伊方発電所原子炉施設保安規定変更認可申請書

審査資料

四国電力株式会社

## 伊方発電所原子炉施設保安規定の変更について

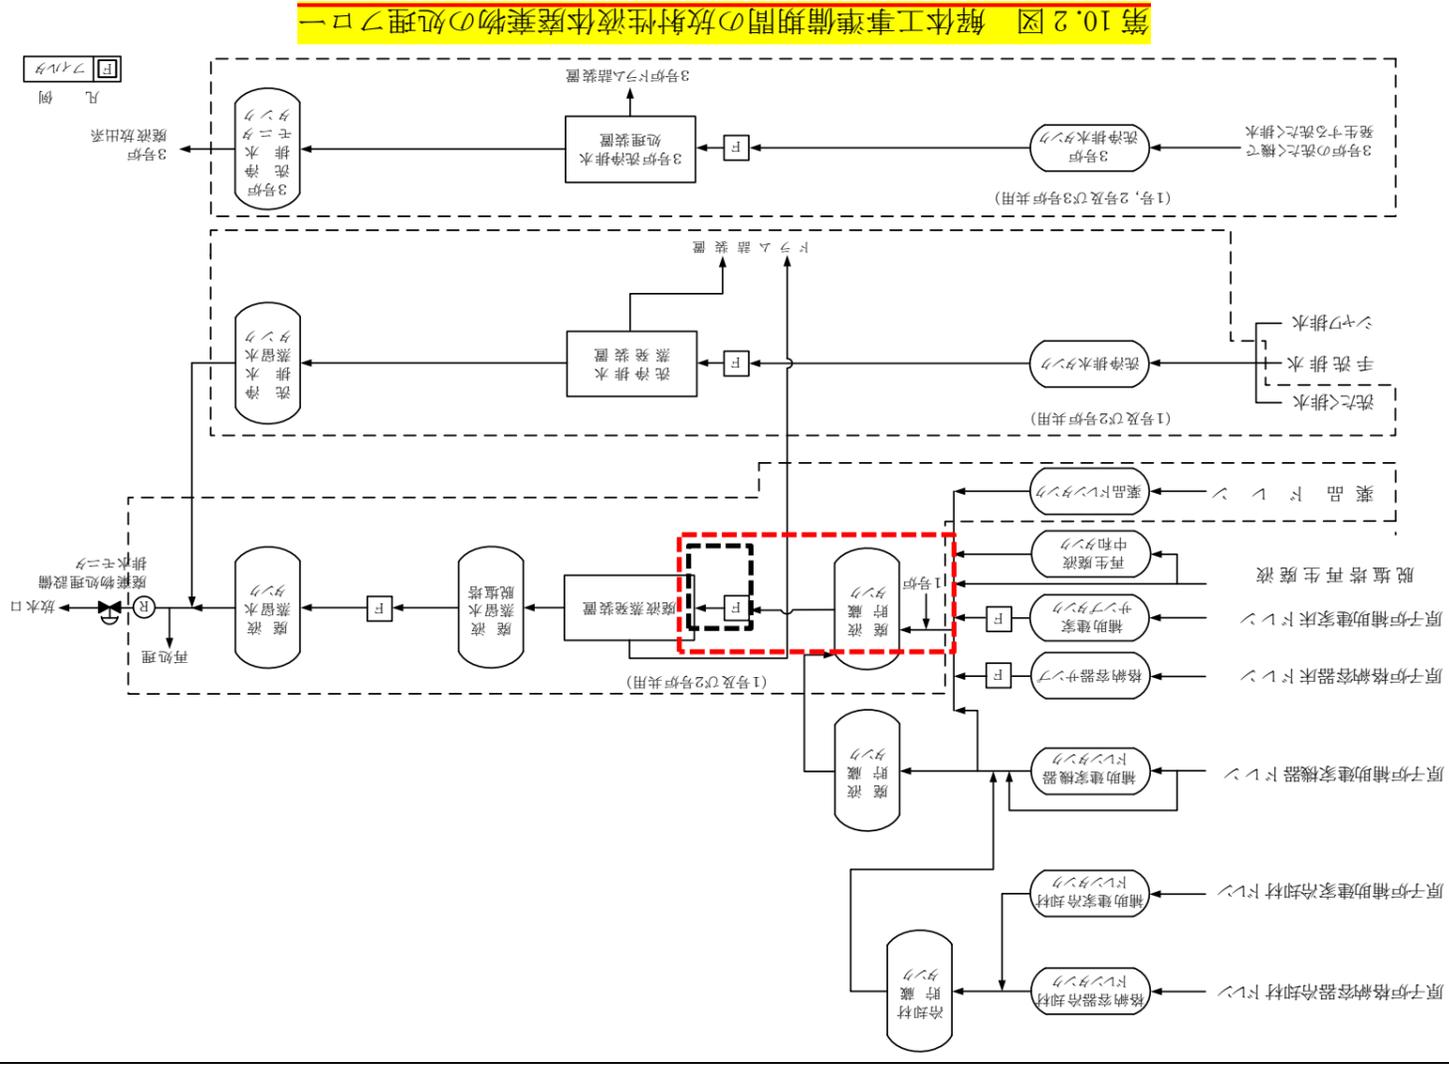
・放射性液体廃棄物を2号炉にて処理することとなり、1号炉の廃棄物処理設備排水モニタを廃止するたため、保安規定の廃棄物処理設備排水モニタの数量を1，2号炉各1台の合計2台から1台へ変更する。

第10.2図 解体工事準備期間の放射性液体廃棄物の処理フロー

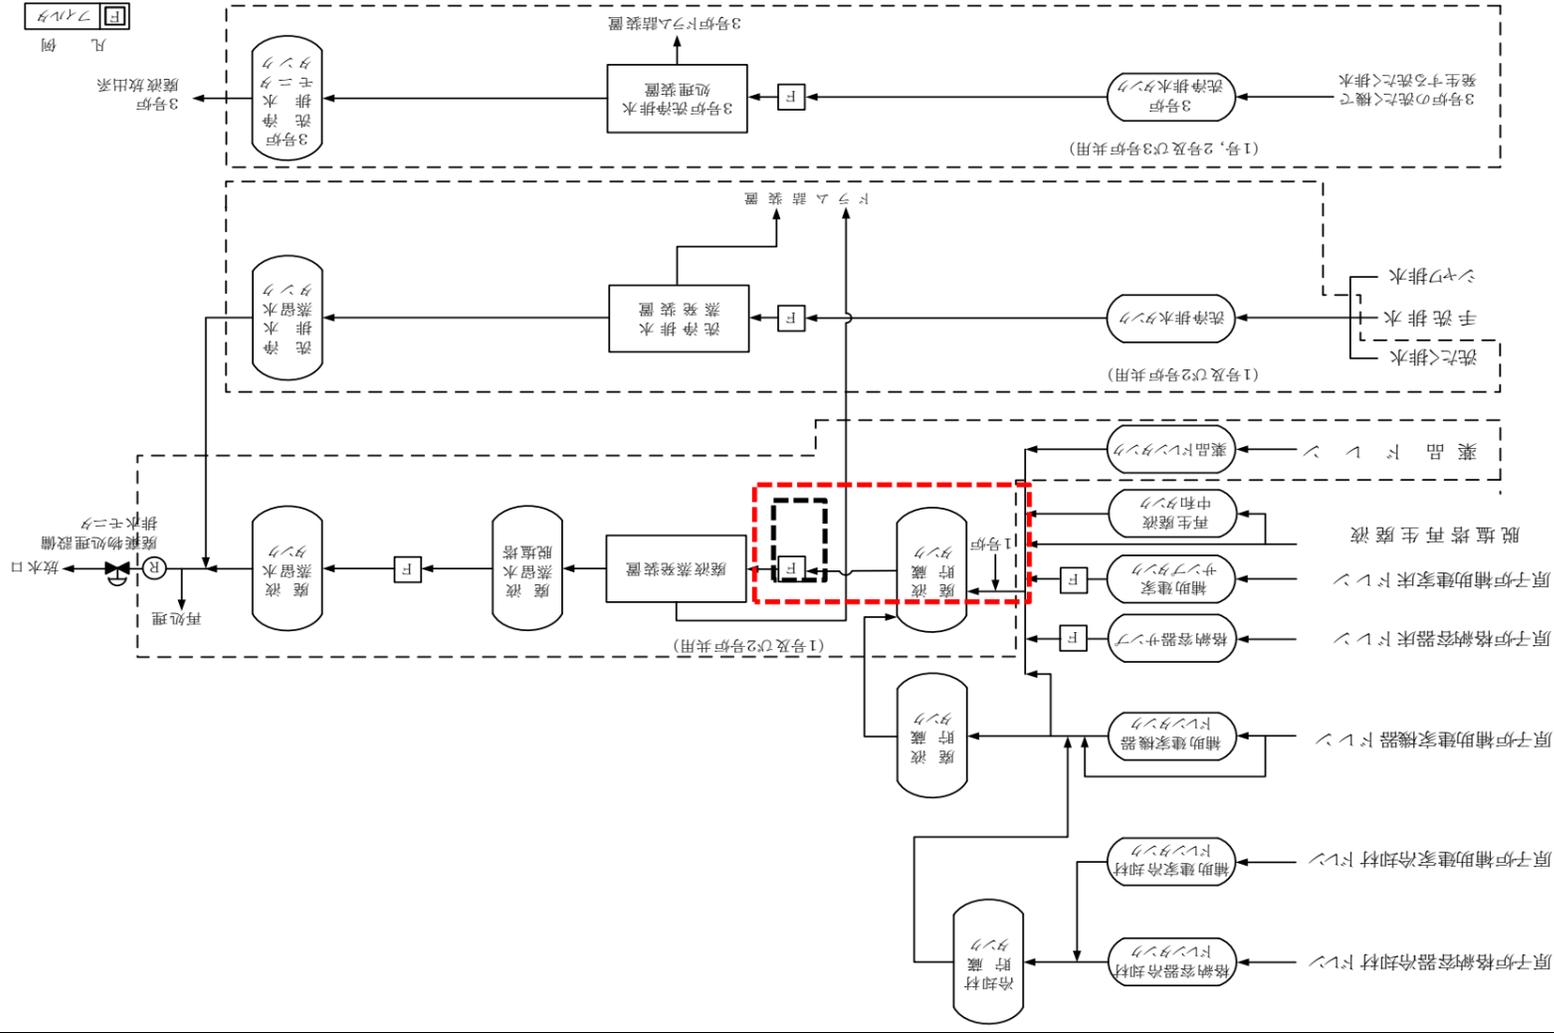
- 放射性液体廃棄物を2号炉にて処理することとなり、1号炉の廃棄物処理設備排水モニタを廃止するため、保安規定の廃棄物処理設備排水モニタの数量を1，2号炉各1台の合計2台から1台へ変更する。

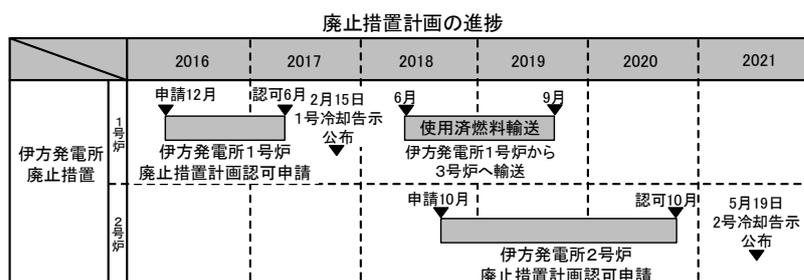
廃止措置計画の進捗に伴い設備の管理、運用状況に合わせ運転員の区分に関わらず配員できるように、保安規定において、1, 2号の当直長を除いた運転員を統一した区分に変更する。具体的には、1, 2号の副当直長、主任、班長および運転員を「1, 2号炉の運転員」として区分する。また、これに合わせ第1編および第2編において、教育対象者の明確化を実施する。

運転員(1号炉, 2号炉および3号炉)		
1, 2号炉の当直長 3号炉の当直長 3号炉の副当直長	1, 2号炉の運転員 3号炉の主任 3号炉の班長 3号炉の運転員	放射性廃棄物処理設備の業務に関わる者

保安規定第320条 原子力防災組織 図320 変更前後抜粋

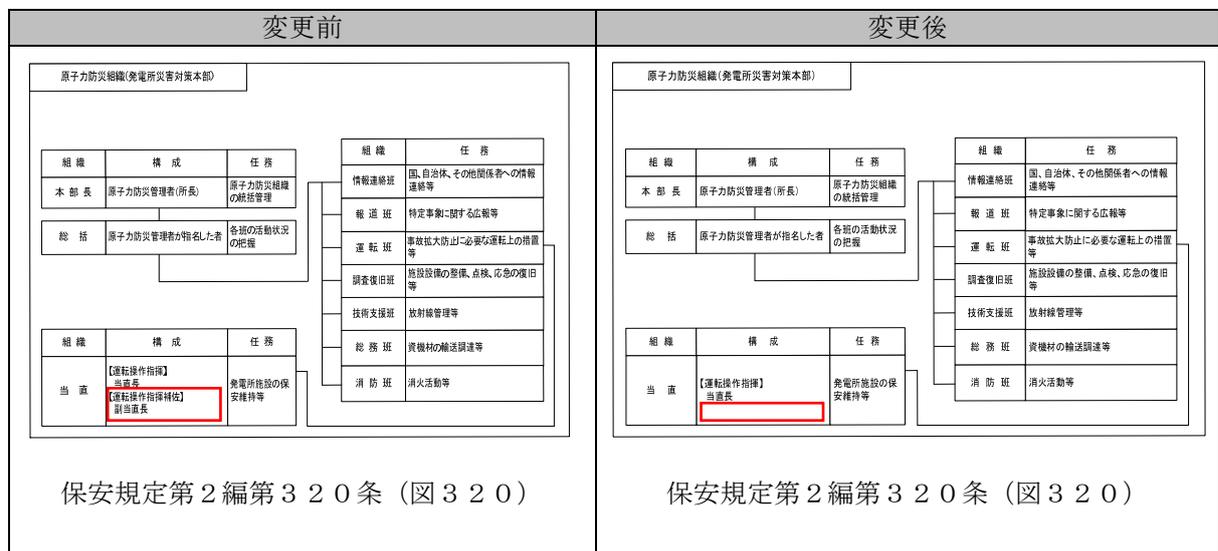
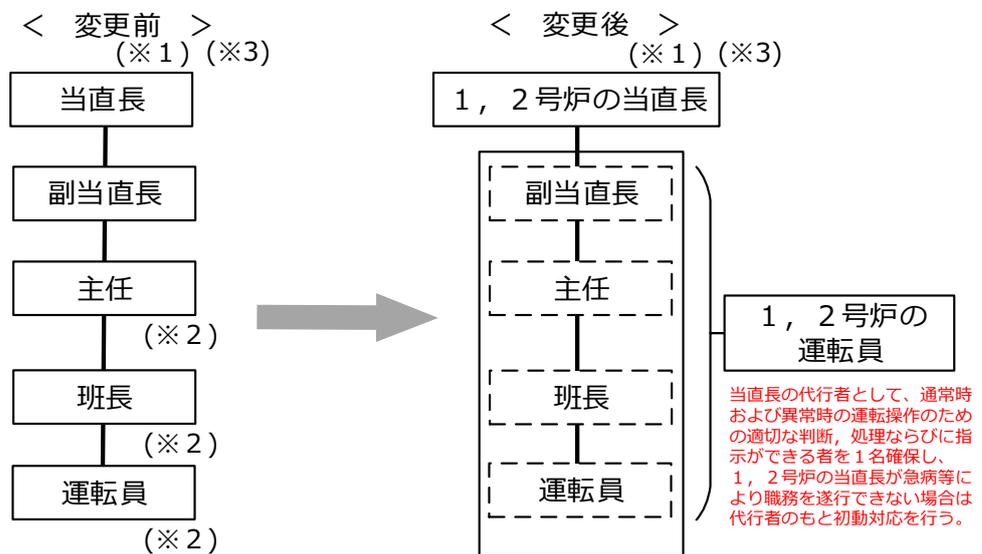
保安規定第2編第320条(図320)の原子力防災組織における当直構成について、副当直長は、「運転操作指揮補佐」として記載しており、その職務は社内規定に、当直長を補佐するものとして規定している。

当直長の補佐については、廃止措置計画の進捗により減少しており、当直長の管理のもと事故発生時等の運転操作は対応できることから、運転操作指揮補佐の役割を不要とする。

図1 強酸ドレンの運搬および固化処理の概要図 (変更前後)

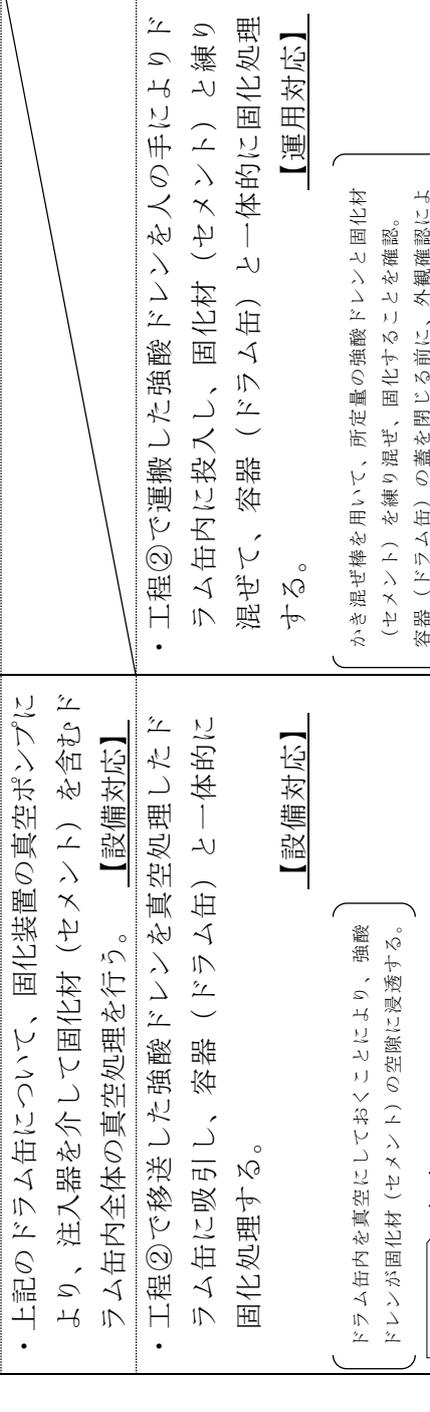
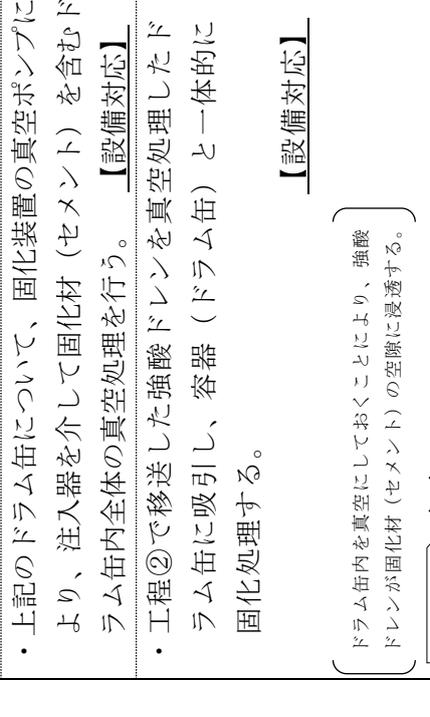
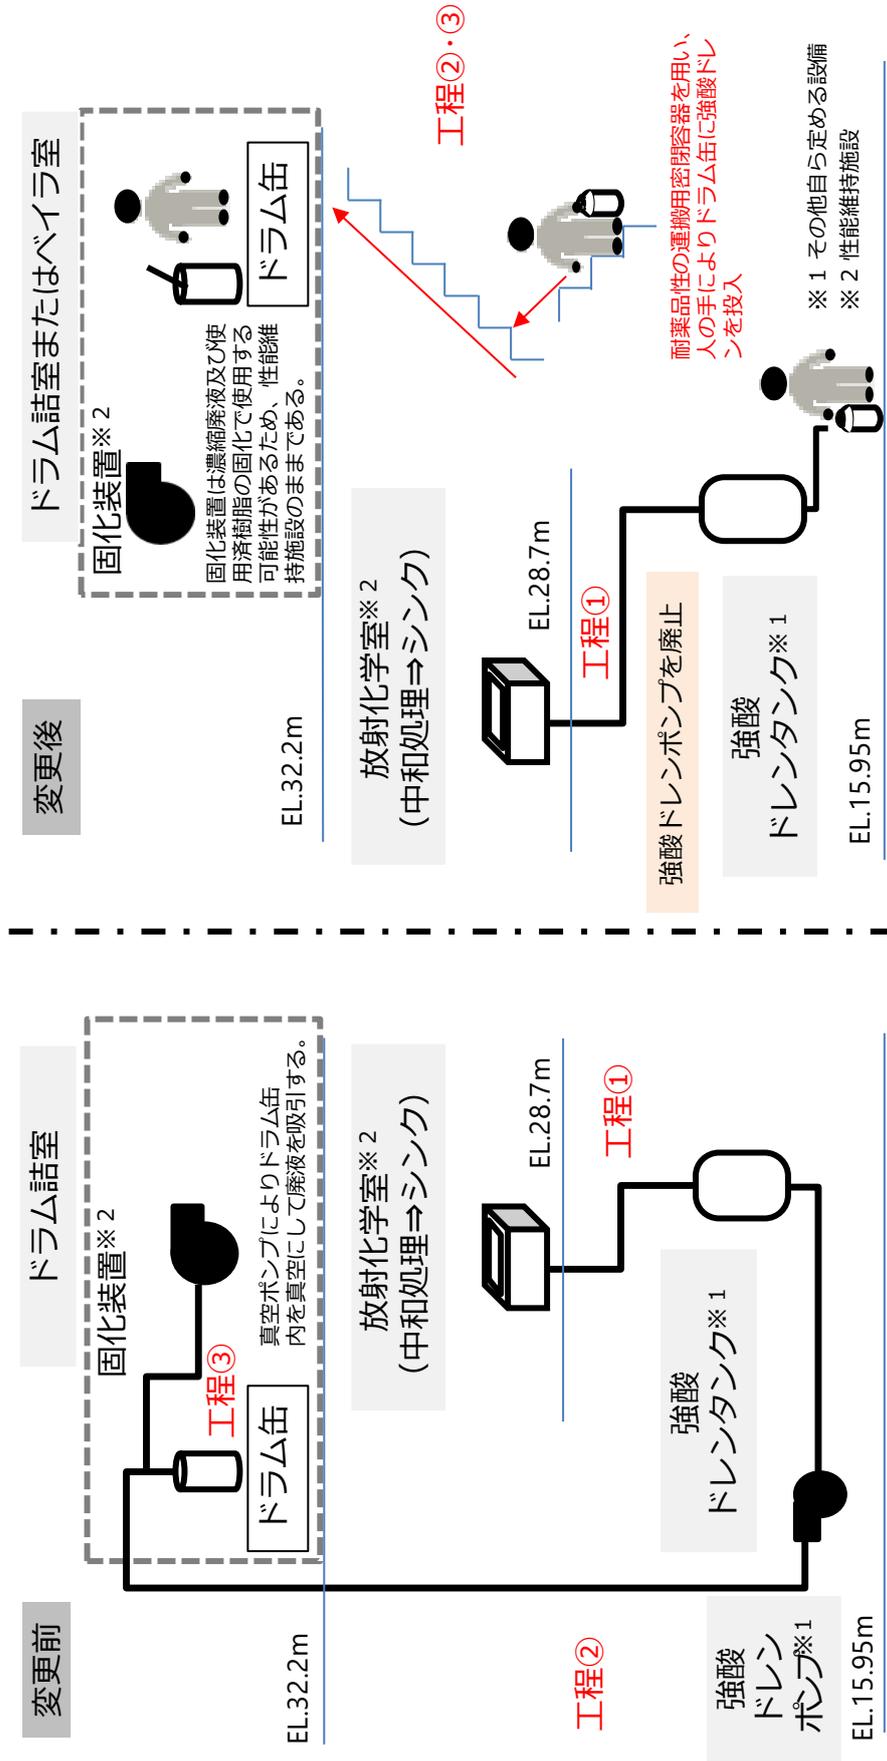
(注) 強酸ドレンポンプ (スラリースーシール型キヤンドポンプ) の軸受冷却には原子炉補機冷却水を使用 (今回廃止)。真空ポンプ (油回転式真空ポンプ) は空冷式のポンプであり原子炉補機冷却水は使用していない。
